AUDITORÍA TÉCNICA A LOS SISTEMAS DE CONTROL Y DE PROTECCIONES ELÉCTRICAS

S/E DEUCO 66/13,2 [KV]

INFORME FINAL

Nº Documento: EN.202703.3_IAT_SE Deuco

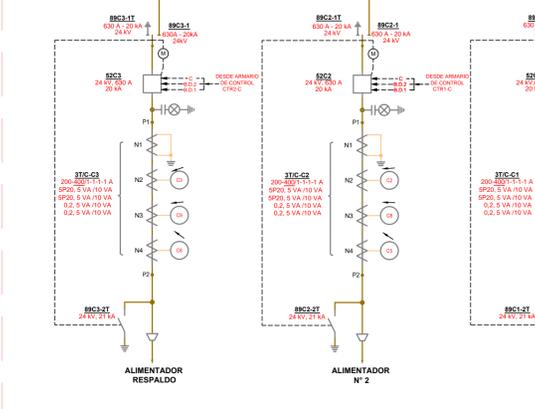
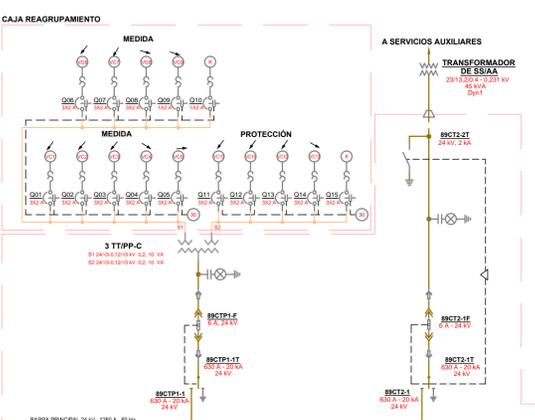
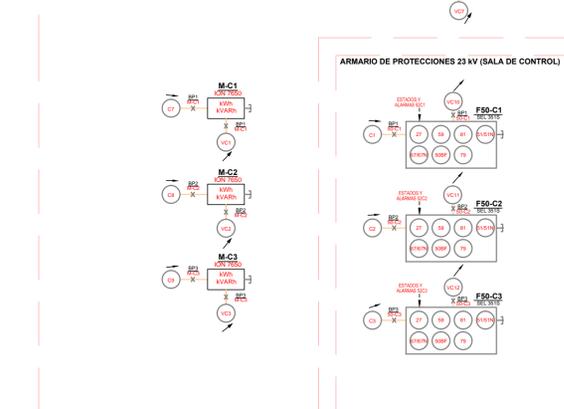
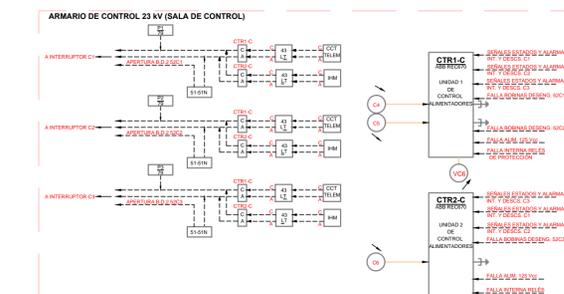
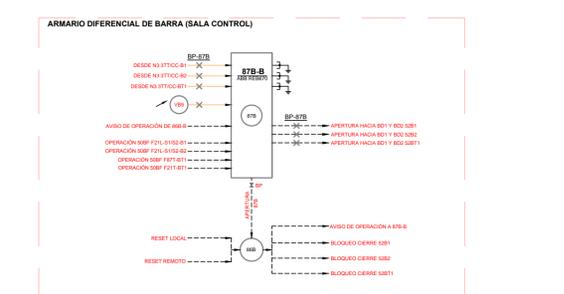
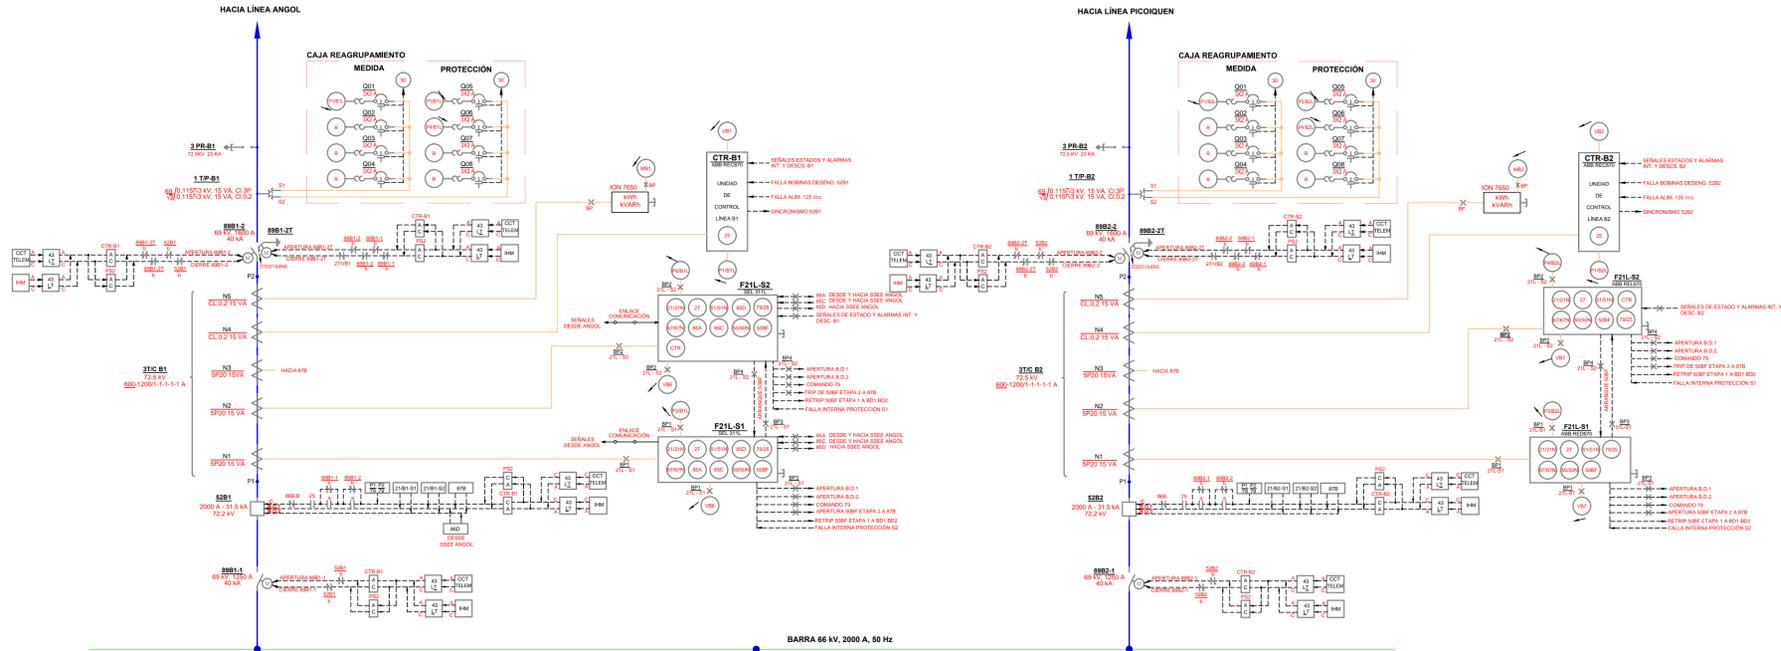
Descripción del hallazgo: El DUF indica como habilitadas en el equipo las funciones “50G y 50BF”, sin embargo, el ECAP no las define y no están habilitadas en el equipo.

Comentario Específico: Se debe corregir el DUF de tal manera que concuerde con las definiciones del ECAP vigente.
